改善箇所説明図

基準不適合発生箇所

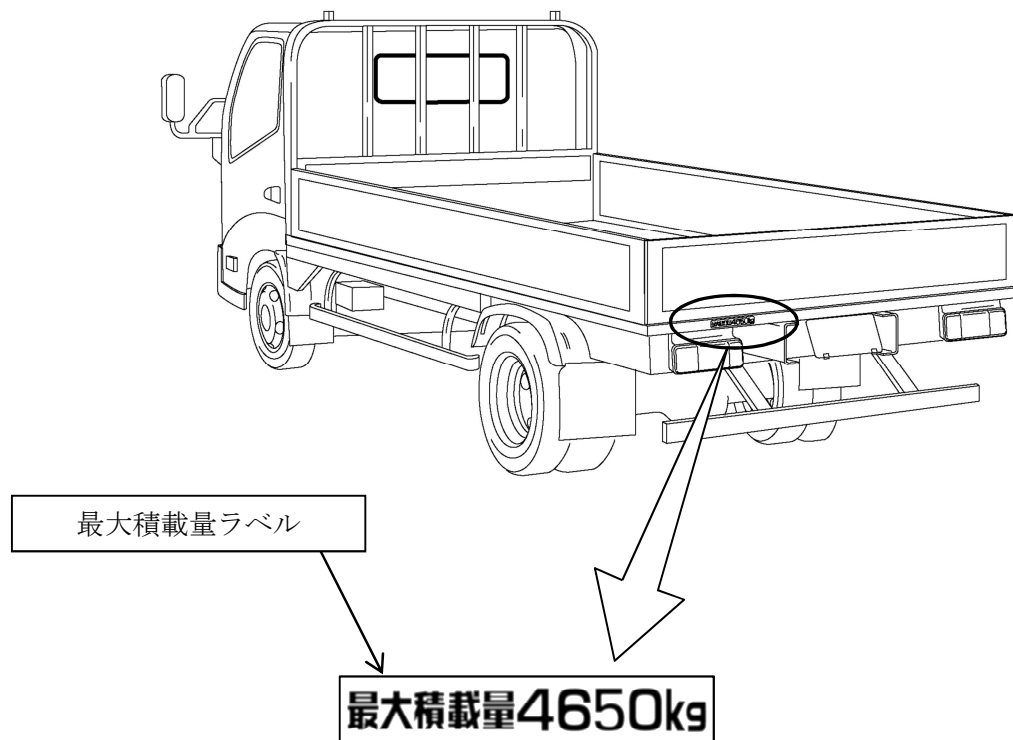
小型トラックにおいて、車体の後面に貼付した最大積載量ラベルを正しく表示していないため、保安基準第18条第8項で定める要件を満足していない。

全車両、当該ラベルを正規品に貼り換える。
